日本原子力研究開発機構大洗研究所(北地区)の
核燃料物質使用施設等保安規定変更認可申請について

令和4年3月11日

国立研究開発法人日本原子力研究開発機構
大洗研究所 燃料材料開発部

本申請の概要

別表第9 核燃料物質の貯蔵制限量

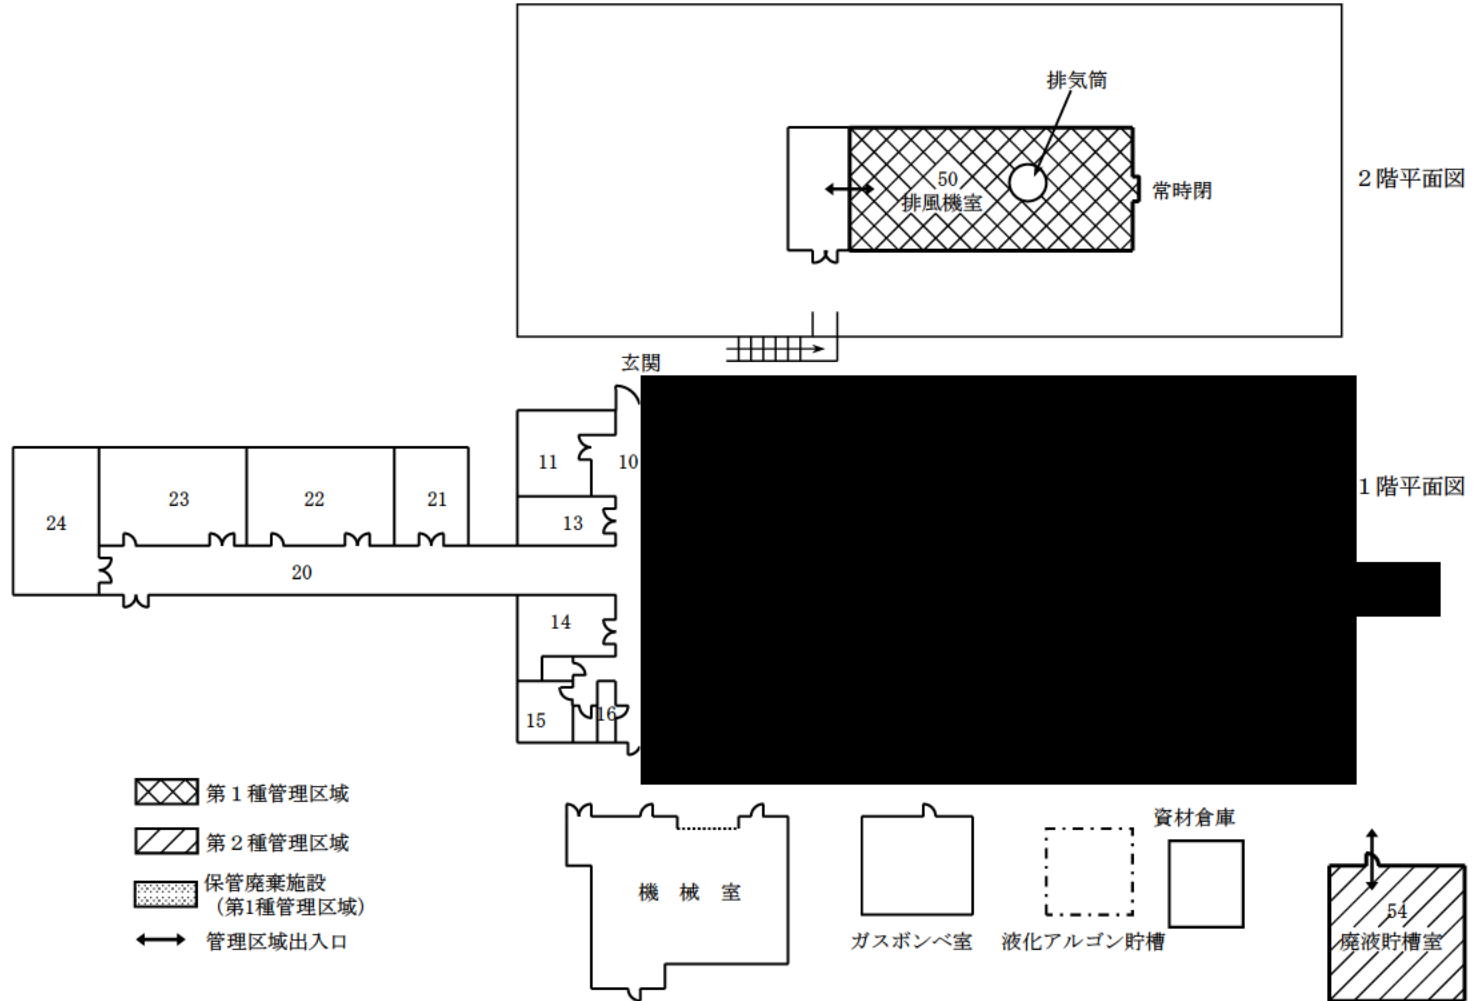
④燃料棒貯蔵箱を撤去するため、燃料棒貯蔵箱の記載を削除

→下線部を削除
